## 改善箇所説明図

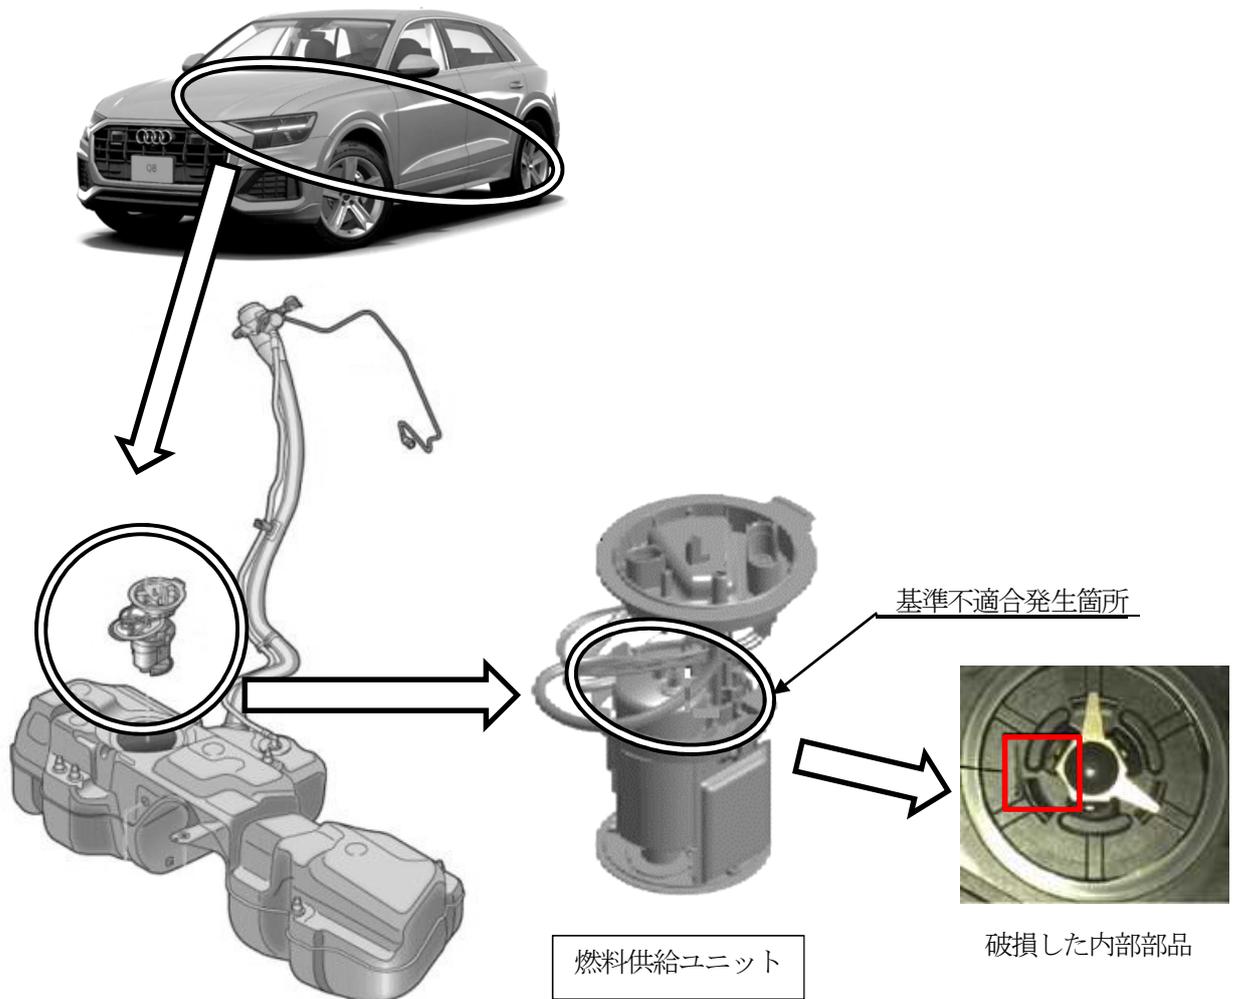
燃料タンク内に組み付けられている燃料供給ユニットにおいて、内部部品の強度が不足しているため、燃圧変動により、当該部品が走行中に破損することがある。破損した部品によりユニット内のゴムシールが損傷し、エンジンへの燃料供給圧力が低下することにより警告灯が点灯するおそれがある。ゴムシールの損傷の程度によっては、エンジンの出力低下や、最悪の場合、走行不能となるおそれがある。

全車両、燃料供給ユニットを対策品と交換する。
